016

Technical Bulletin

Kit PowerGrip® K015541XS pour moteurs Ford 1.8 diesel

Fig. 1

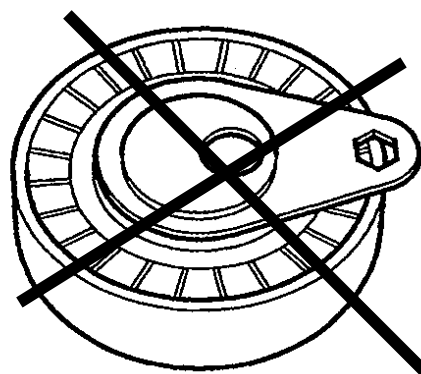
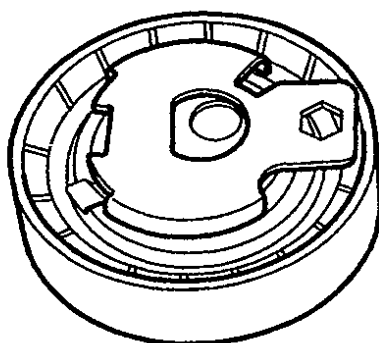
1. Tendeur automatique

Nouveau tendeur automatique

Ancien tendeur manuel

Malgré tout, effectuer un remplacement de tendeur manuel par un tendeur automatique nécessite quelques rappels:

Fig. 2

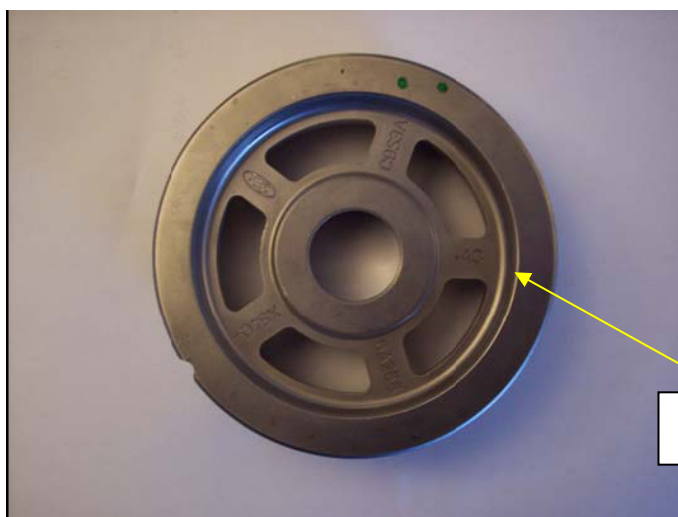
2. Poulie d'arbre à cames

Vérifiez que la référence de la poulie d'arbre à came se termine par **AC** (Fig. 2). Si la référence finit par **AB**, installez la nouvelle poulie réf. XS4Q6A256**AC**.

Nous vous recommandons de vérifier la version de la poulie d'arbre à cames à **chaque remplacement** sur ce type de véhicule.

Fig. 3

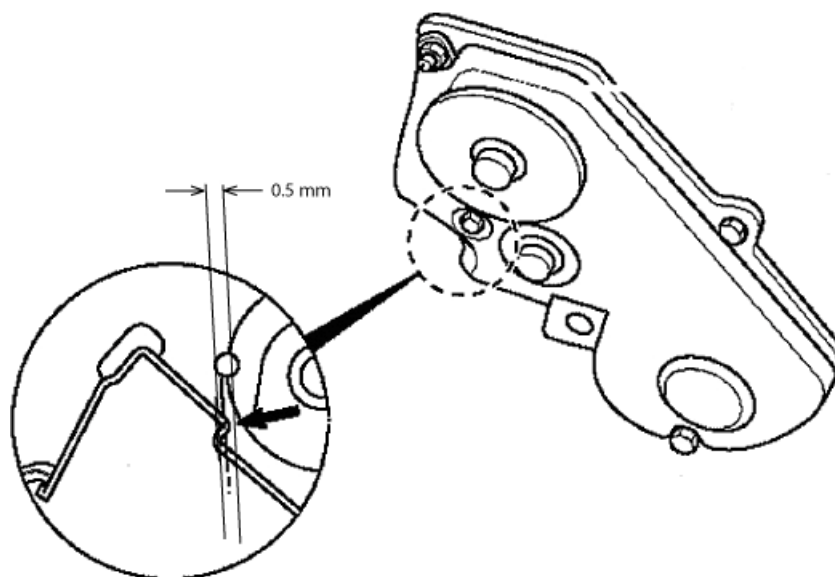
3. Carter de courroie de distribution

Lors du remplacement du tendeur manuel par un tendeur automatique, le carter de courroie de distribution doit être modifié.

Limez le coin interne (0.5 mm) comme sur la Fig. 3. *Attention de ne pas endommager le carter en limant trop le coin!*
